АКТ ОБСЛЕДОВАНИЯ объекта социальной инфраструктуры к ПАСПОРТУ ДОСТУПНОСТИ ОСИ

1.1. Наименование (вид) объекта государственное бюджетное общеобразовательное учреждение Самарской области средняя общеобразовательная школа № 3 города Похвистнево городского округа Похвистнево Самарской области

Приложение 1
к Акту обследования ОСИ
к паспорту доступности ОСИ
№ 1 от «10» декабря 2020 г.

Фото № 2. Путь (пути) движения на территории

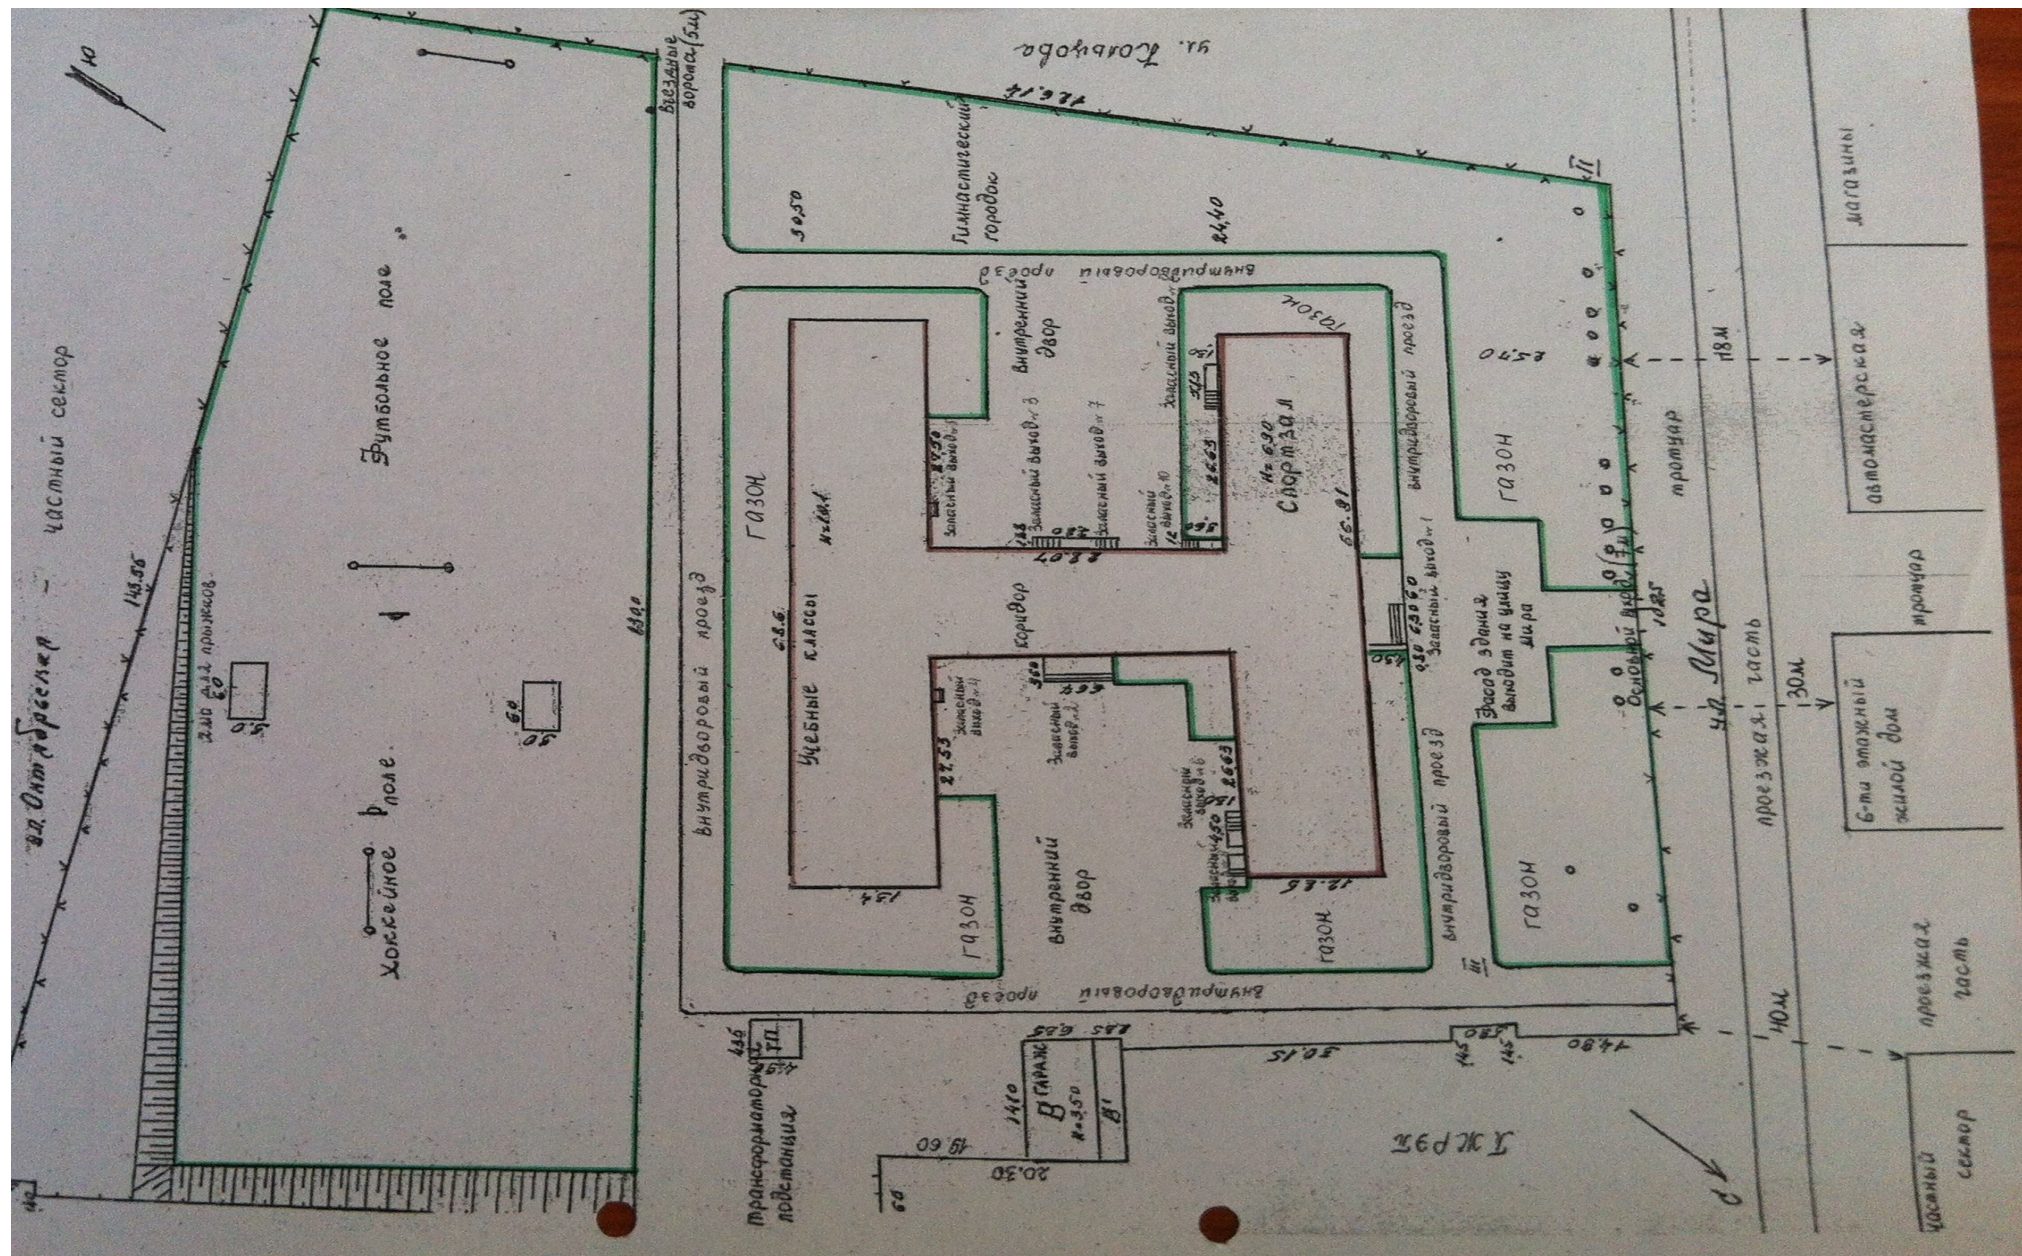
1.2	Путь (пути) движения на территории	есть		№ 2	-отсутствуют указатели направления движения; -отсутствует тактильная полоса и контрастная лента	К, Г	-установить информационные указатели, облегчающие навигацию СП 59.13330.2016 п.5.1.3; -выложить тактильную плитку и контрастную ленту для маркировки ступеней	Ремонт, ТСР, Организационные мероприятия

Фото № 5. Дверь входная

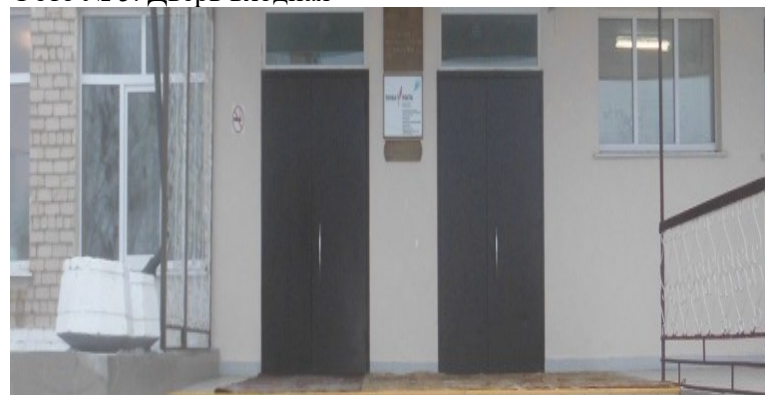
4.	Дверь (входная)	есть		№ 5	-ширина двери - 1,75 м.; -высота двери - 2,15 м.; -высота порога - 3 см.; -полотно двери не имеет контрастную маркировку со стеной	К, О, С	-ширина дверных полотен и открытых проемов в стене, а также выходов из помещений и коридоров на лестничную клетку должна быть не менее 0,9 м. При глубине откоса в стене открытого проема более 1,0 м ширину проема следует принимать по ширине коммуникационного прохода, но не менее 1,2 м. СП 59.13330.2016 п. 6.2.23; -полотно двери на путях эвакуации должно иметь окраску, контрастную со стеной СП 59.13330.2016 п. 6.2.23; -занизить порог до нормативного значения 0,014; -на объектах с постоянным проживанием или временным пребыванием МГН в коридорах, лифтовых холлах, в лестничных клетках, где предусматривается эксплуатация дверей в открытом положении, следует предусматривать один из следующих способов закрывания дверей: автоматическое закрывание этих дверей при срабатывании автоматической пожарной сигнализации и/или автоматической установки пожаротушения; -дистанционное закрывание дверей с пожарного поста (с поста охраны); -механическое разблокирование дверей по месту. СП 59.13330.2016 п. 6.2.31.	Ремонт, ТСР, Организационные мероприятия
